**Avis délibéré de l’Autorité environnementale sur
l’autoroute A7 – Complément du demi-diffuseur de
Salon Nord à Salon-de-Provence (13) et sur la mise
en compatibilité de son plan local d’urbanisme**

n°Ae : 2021-77

Avis délibéré n° 2021-77 adopté lors de la séance du 20 octobre 2021

Figure 2 : Plan de situation et schéma d'organisation du projet (source : dossier).

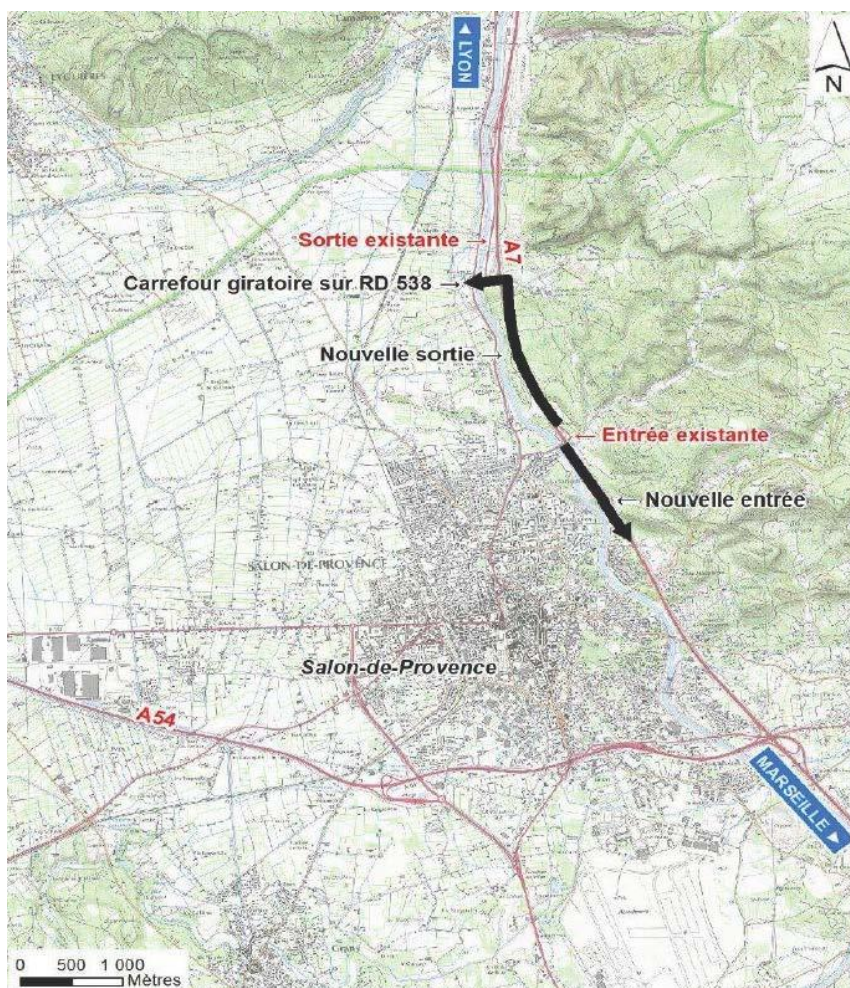
L'Ae recommande de reprendre l'analyse des variantes A et C sur l'entrée sud, et sud et nord sur la sortie de l'A7, afin de mieux étayer les choix réalisés ou, selon le parti pris affiché par le dossier, de retenir les variantes les mieux-disantes pour l'environnement (entrée sud A et sortie sud).

Figure 4 : Analyse des reports de trafic véhicules légers en 2014 – unité : VL JOB (source : dossier).

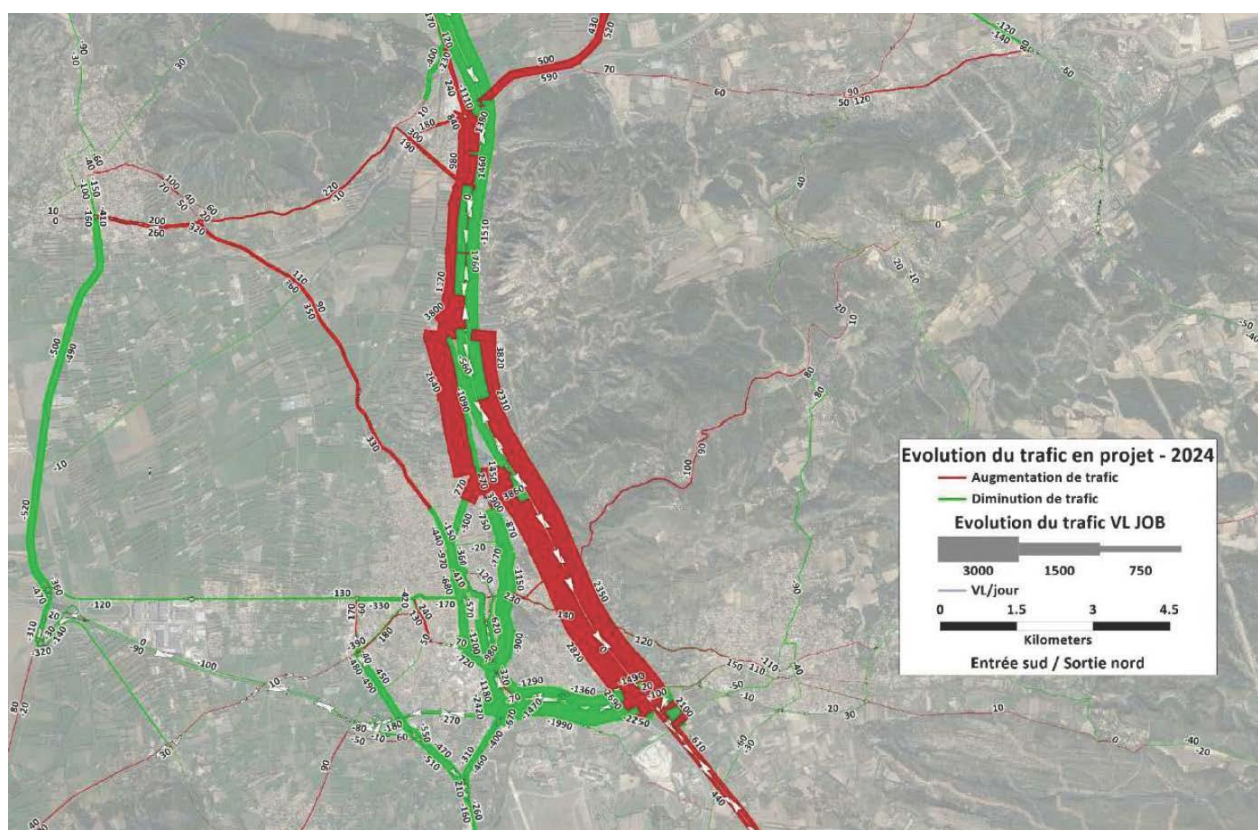
Les effets du projet sur les trafics sont présentés en divers endroits du dossier, avec des chiffres dont la cohérence n'est pas évidente, en particulier du fait du recours à des études réalisées à différentes dates (et à de nombreuses coquilles sur les dates comme sur les numéros de routes). Il est notamment fait état d'une augmentation prévisible de l'ordre de 3 000 véhicules par jour et par sens¹⁰ (véh/j/sens) sur le chemin du Talagard (soit une fréquentation de 6 550 TMJA en 2044), d'augmentations sur les axes qui relient la commune d'Eyguières (RD17 et RD17d), et de diminutions sur les axes structurants du centre-ville (de l'ordre de 2 000 véh/j/sens). Le dossier fournit aussi les chiffres suivants.

L'Ae recommande d'améliorer la lisibilité et la cohérence des données tirées des projections de trafic.
